Vår dato: 07.11.2024

Vår ref.: 202405664-12 Oppgis ved henvendelse

NVE godkjenner deler av Statnett SF sin detaljplan for 420 kV Surna-Viklandet II i Sunndal og Surnadal kommuner i Møre og Romsdal fylke

Figur 2: Kart over riggplass B59a og B59b i Østbødalen. Det røde området øverst til høyre er restriksjonsområde grunnet myrområder.

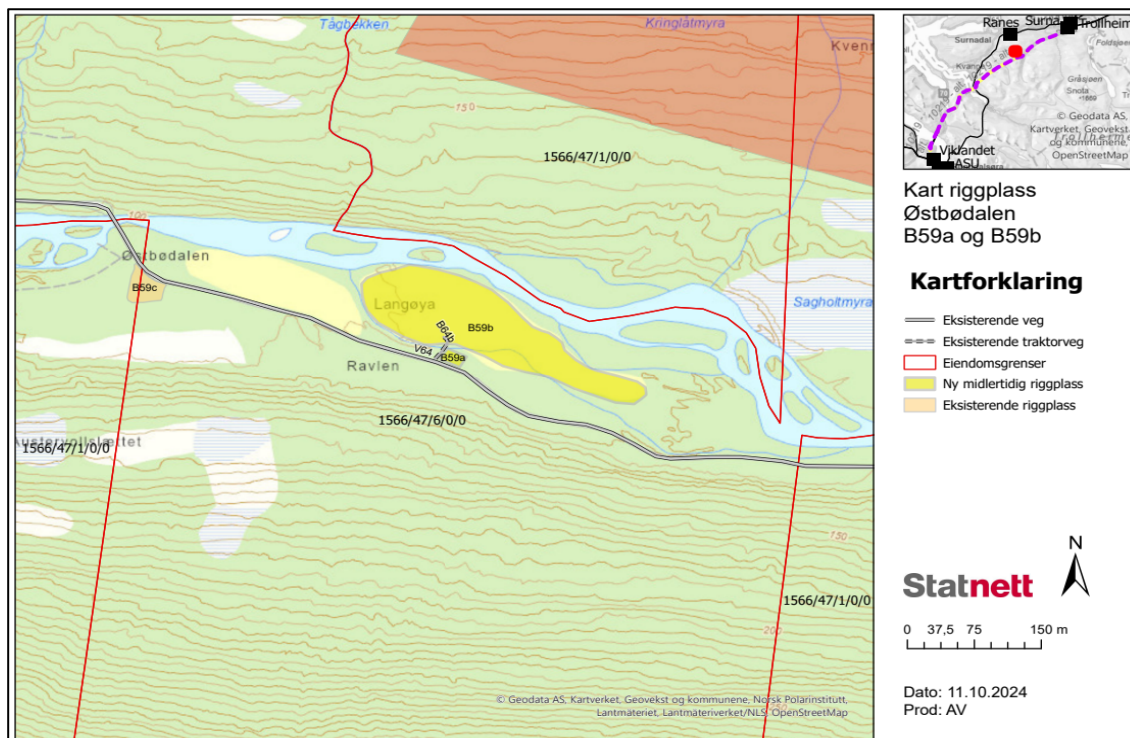
Riggplass B59a og B59b vist på figur 2, ligger i Østbødalen, Surnadal kommune, og de ligger rett ved siden av hverandre. B59a er tenkt som parkeringsareal og B59b skal brukes til lagring av betong og lager/premontering av mastestål. Statnett beskriver i søknaden av 11. oktober 2024 at de har tiltredelsesavtale med berørt grunneier.

I juni 2024 gjennomførte Statnett kartlegging av mulige lokaliteter for storsalamander i Lavalidalen ved hjelp av vannprøver. Analysene av vannprøvene viste ingen spor av storsalamander i det aktuelle området, men det ble oppdaget egg fra liten salamander. For å beskytte myrområdene og det rike naturmangfoldet rundt disse dammene, har Statnett besluttet at det ikke vil bli gjennomført bakketransport i nærheten av lokalitetene. To av riggplassene som er aktuelle for delgodkjenningen (B59a og B59b), ligger utenfor det restriksjonsområdet som Statnett har definert i Lavalidalen, se figur 2.

Figur 4: Kart over riggplass B59a og B59b i Østbødalen. Det grønne området er den utgåtte riggplassen B59. Kilde: Statnetts anmodning om delvedtak 11. oktober 2024, redigert av NVE

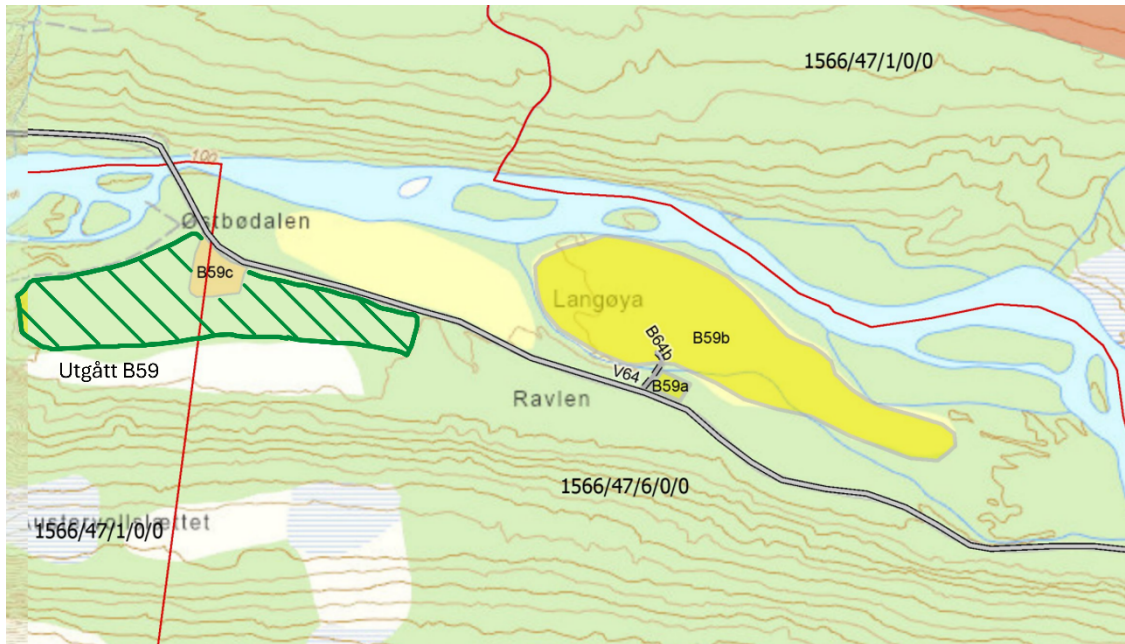
Statnett planla opprinnelig riggplass B59 i Østbødalen, Surnadal, men etter undersøkelser ble området vurdert som for vått, og med behov for skogrydding. Ny riggplass er planlagt på dyrket mark, og Statnett beskriver at dette er gjort i samarbeid med berørt grunneier. Kartet i figur 4 viser arealene B59a og B59b, det utgåtte arealet B59 er skravert i grønt. Det må nevnes at Statnett i kapittel 4, figur 2, i detaljplanen har brukt feil benevnelse for feltene, de har byttet plass på B59b og B59c. Statnett beskriver at matjorden på dyrket mark ikke fjernes, men skal beskyttes med duk og bærelag. Dette er også avklart i dialog med grunneier.

Midlertidig arealbruk er ikke konsesjonspliktig, og NVE mener Statnett har kommet fram til en god løsning for lokalisering av riggplassen i Østbødalen.

Figur 5: Kartutsnitt av riggplass B59b med eksisterende traktorvei (B64b) som skal forsterkes.
Kilde: Statnetts anmodning om delvedtak av 11. oktober 2024

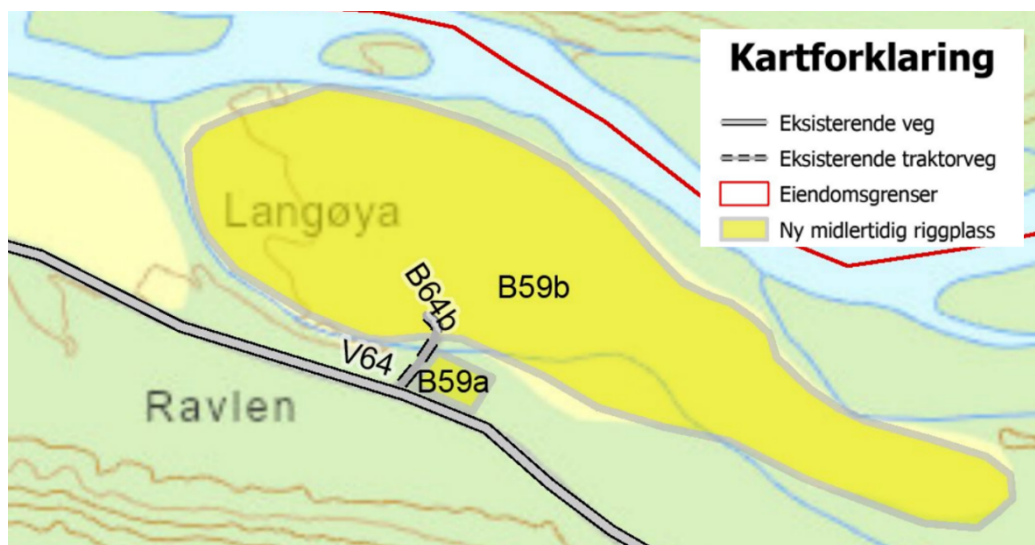
Statnett oppgir at det er ikke planlagt å etablere noen nye permanente veier i forbindelse med etablering av riggplassene. For Riggplass B59b vil eksisterende traktorvei (B64b) bli forsterket for tungtransport og det vil etableres en midlertidig bru/rørbru for kryssing av bekk i Søyvassdraget, se figur 5.
